**Conseil économique et social**

**Forum mondial de l'harmonisation
des Règlements concernant les véhicules****Groupe de travail de l'éclairage et de la signalisation lumineuse****Soixante et onzième session**

**Règlement n° 48 – Proposition d'amendements
aux séries 04, 05 et 06 d'amendements****Proposition de complément 14 à la série 04 d'amendements,
de complément 7 à la série 05 d'amendements et
de complément 5 à la série 06 d'amendements
au Règlement n° 48****Communication de l'expert du Groupe de travail «Bruxelles 1952»
(GTB)***

Decision to Specify Maximum Separation of the Apparent Surfaces

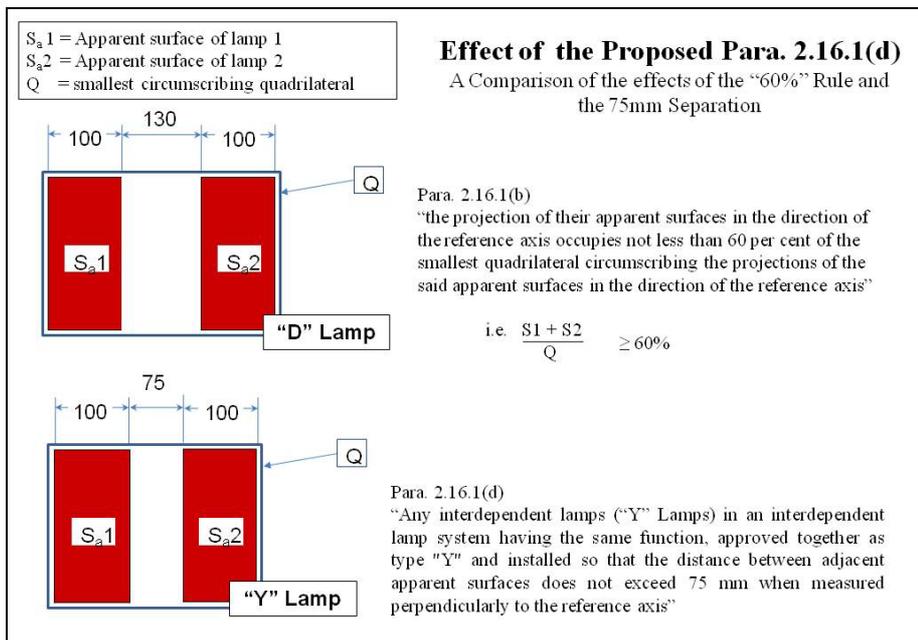
4. Lors des discussions qui ont eu lieu à la soixante-dixième session du GRE, il a été demandé d'expliquer la décision de spécifier la séparation maximale entre les surfaces apparentes. Cette explication a déjà été donnée dans le document informel GRE-62-02-Rev.1, qui contient des renseignements justificatifs concernant la proposition initiale

A study commissioned for the AFS Eureka project 1403^{*/} concluded that 2 lamps having a separation of 150 mm are still close enough to be interpreted as one signal.

The 75mm maximum separation has been chosen to ensure a good lit appearance taking into account the two methods allowed to determine the apparent surface in Regulation 48 paragraph 2.10.

The effect of the 75mm separation limit is shown on the following diagram.

Le GTB a conclu que, puisqu'il n'y avait pas de différence fondamentale entre les prescriptions concernant l'apparence des feux marqués «D» et des feux marqués «Y» lorsqu'ils sont allumés, la valeur maximale de 75 mm devrait être systématiquement appliquée au feu simple.
